## **Additif 43 : Règlement ONU n° 44**

### **Révision 3 – Amendement 8**

### **Prescriptions uniformes relatives à l'homologation des dispositifs de retenue pour enfants à bord des véhicules à moteur (« Dispositifs de retenue pour enfants »)**

Figure C

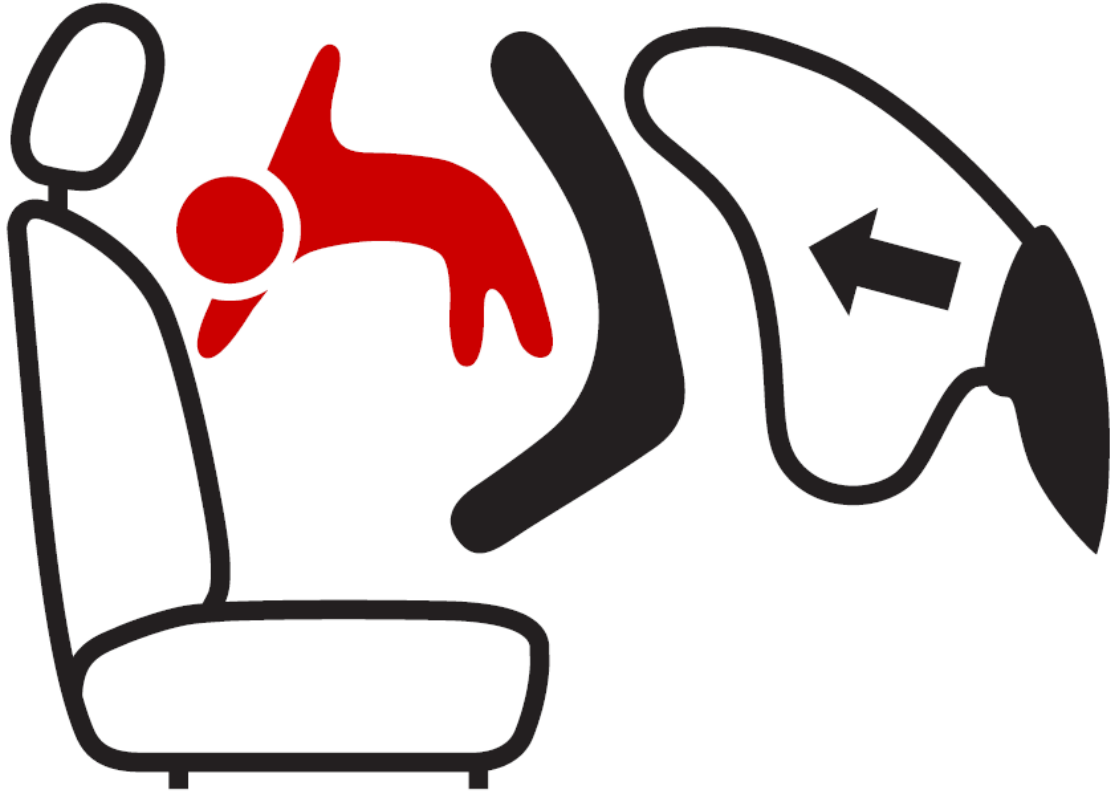
*Paragraphe 4.4, lire :*

« 4.4 Si les dispositifs de retenue sont tournés vers l'arrière, ils doivent porter sur la surface intérieure visible (y compris la surface interne de tous les appuis latéraux pour la tête de l'enfant), à peu près à l'endroit de la tête de l'enfant, l'étiquette décrite ci-après, apposée de manière permanente.

Les dimensions hors tout de l'étiquette doivent être au minimum de 120 x 60 mm (ou une surface équivalente).

Tout écart par rapport à la forme et à l'orientation des pictogrammes prescrits est interdit, au même titre que toute modification de ces pictogrammes, à l'exception de la main à l'index dressé et du livret ouvert portant la lettre "i" sur la page de droite, pour autant qu'ils soient clairement reconnaissables comme tels.

Pictogramme à utiliser pour illustrer le danger en cas de déploiement du coussin gonflable, qui doit mesurer 40 mm de large et 28 mm de haut ou être de dimensions proportionnellement plus grandes
